**AVIS RELATIF À LA PROTECTION
CONTRE LES EVENTUELS EFFETS NOCIFS ET NUISANCES
PROVOQUÉS PAR LES RAYONNEMENTS NON IONISANTS
GÉNÉRÉS PAR DES ANTENNES ÉMETTRICES STATIONNAIRES**

Commune : VISE - Exploitant : PROXIMUS

Référence exploitant : 41CLU_01

Rapport n° 3190 / 2024

Figure 1 : Vue en plan des lieux de séjour et des points de contrôle

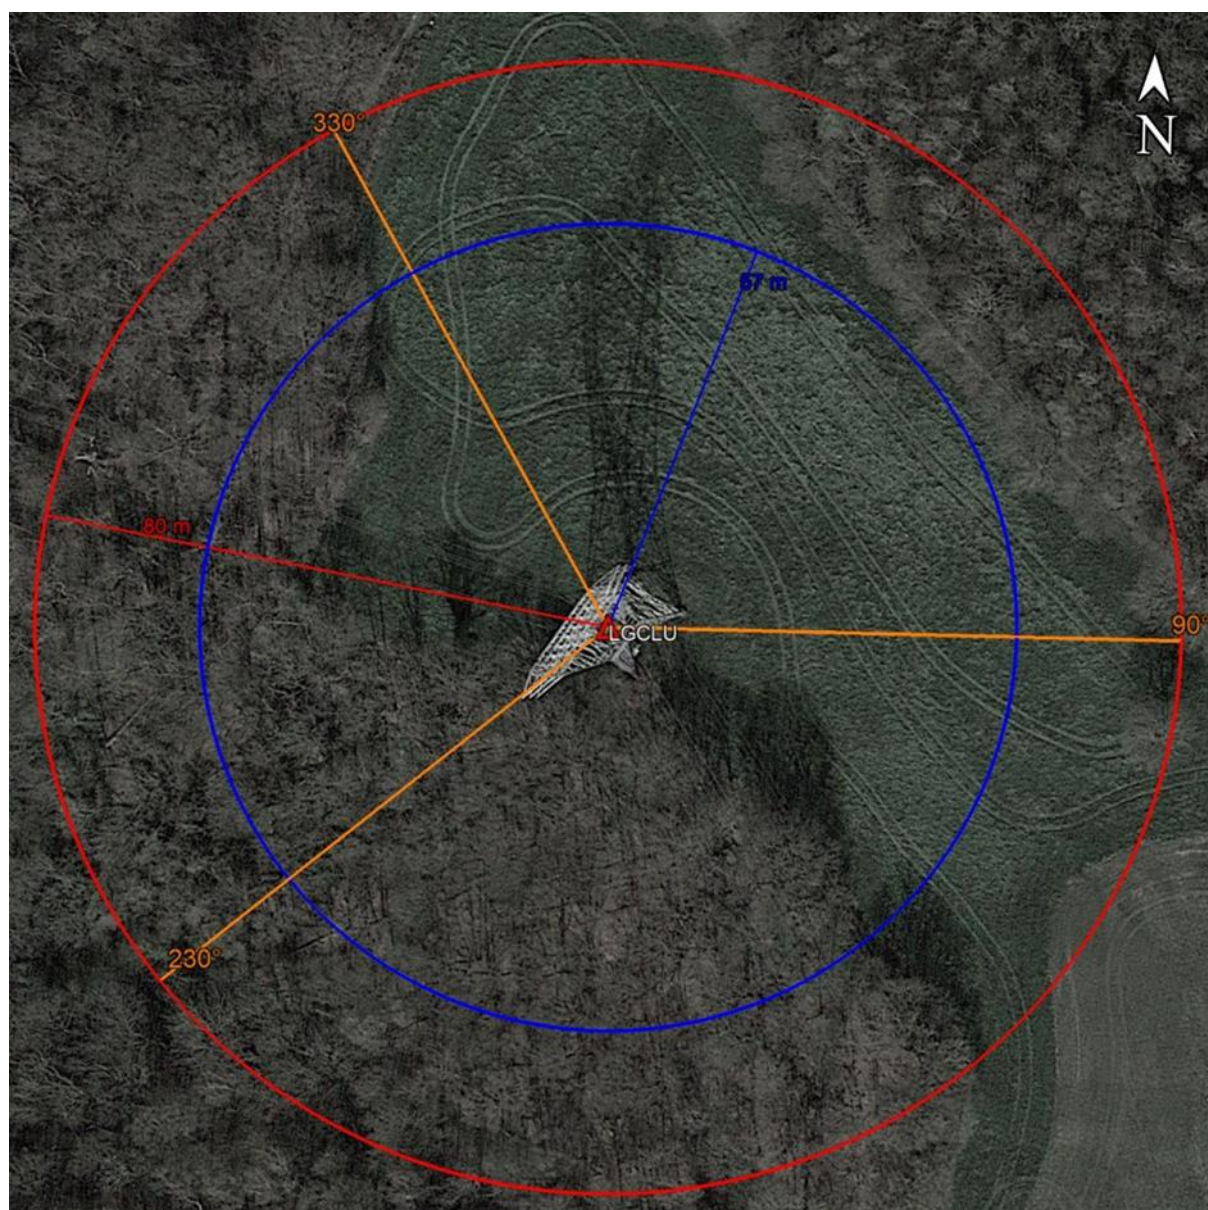
N° point de contrôle	LS	Atténuation (dB)	Indice d'exposition relatif à la limite par installation IE_i
Aucun lieu de séjour ne se trouve dans la zone où la limite d'immission pourrait être atteinte

En ce qui concerne les antennes de l'installation mentionnées dans le tableau 1, la distance maximale à laquelle la limite pourrait être atteinte, à l'extérieur, est égale à 80,3 m. S'il n'y a pas de LS à une distance inférieure, les antennes respectent forcément la limite d'immission.

Dans le cas des LS situés à l'intérieur des bâtiments, une atténuation d'obstacle est prise en compte et il en résulte que la distance maximale à laquelle la limite pourrait être atteinte se réduit à 56,8 m.

Figure 2 : Vue en plan des installations d’antennes dans un rayon de 300 mètres autour de l’installation faisant l’objet de la demande d’avis

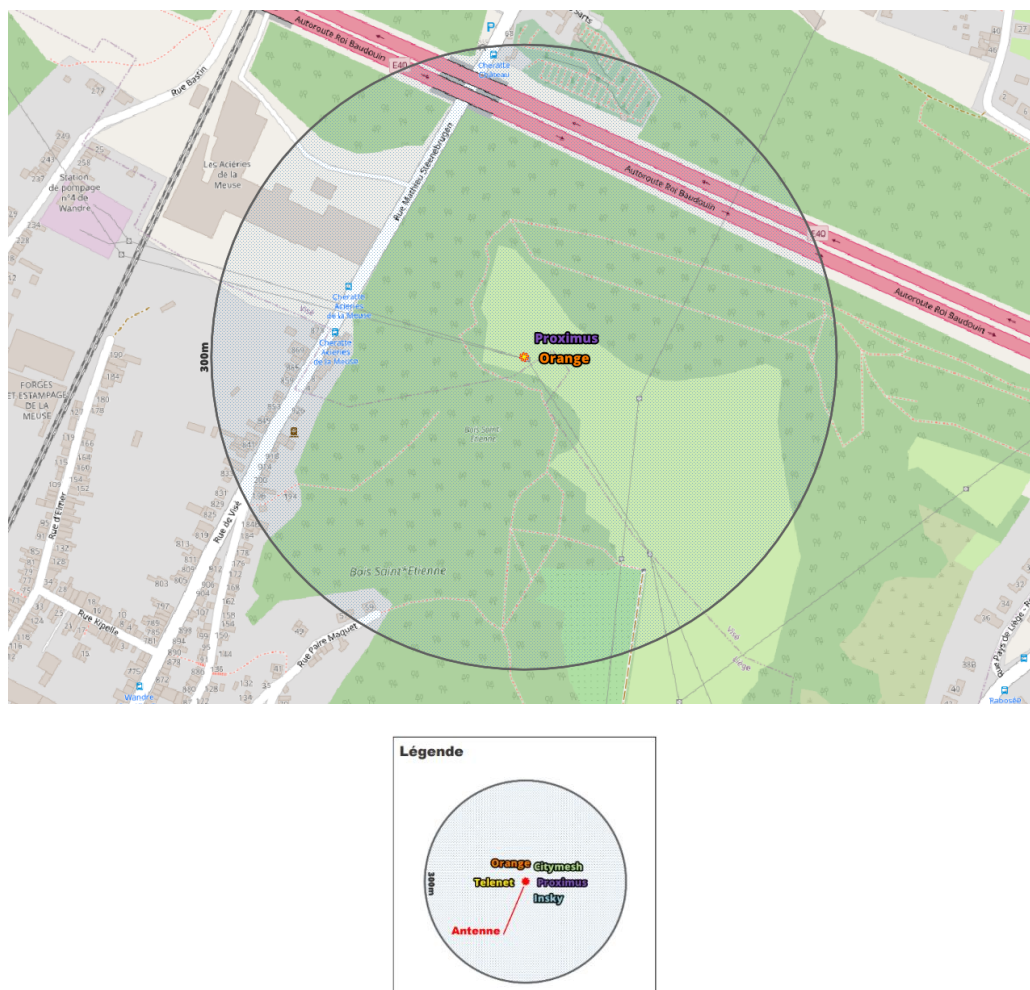
- il y a au plus 4 installations d’antennes émettrices stationnaires présentes dans la zone d’évaluation de 300 mètres de rayon représentée dans la figure 2, y inclus l’installation référencée dans le paragraphe 2 : la limite cumulative définie à l’article 4, §2 du décret est nécessairement respectée dans les lieux de séjour à l’intérieur de la zone d’évaluation de 300 mètres de rayon ;
- il y a exactement 5 installations d’antennes émettrices stationnaires présentes dans la zone d’évaluation de 300 mètres de rayon représentée dans la figure 2, y inclus l’installation référencée dans le paragraphe 2 et il existe, pour 3 ou 4 de ces installations, un avis attestant le respect de la limite abrogée de 3 V/m : la limite cumulative définie à l’article 4, §2 du décret est nécessairement respectée dans les lieux de séjour à l’intérieur de la zone d’évaluation de 300 mètres de rayon ;

- c) dans tous les autres cas, il a été vérifié que la limite cumulative définie à l'article 4, §2 du décret n'est pas dépassée dans les lieux de séjour sur base du nombre d'installations localisées dans la zone d'évaluation de 300 mètres de rayon représentée dans la figure 2, de leur localisation ainsi que des données inscrites dans la figure 1 et au paragraphe 4 du présent avis et dans les avis attestant le respect de la limite par installation ou de la limite abrogée de 3 V/m relatifs aux autres installations reprises dans la figure 2.

Compte tenu des considérations ci-dessus, il apparaît que l'intensité du rayonnement électromagnétique généré, dans les lieux de séjour situés dans un rayon de 300 mètres autour de l'installation référencée dans le paragraphe 2, par l'ensemble des antennes émettrices stationnaires de l'ensemble des exploitants du même site d'antennes émettrices stationnaires respecte la limite fixée à l'article 4, § 2 du décret.
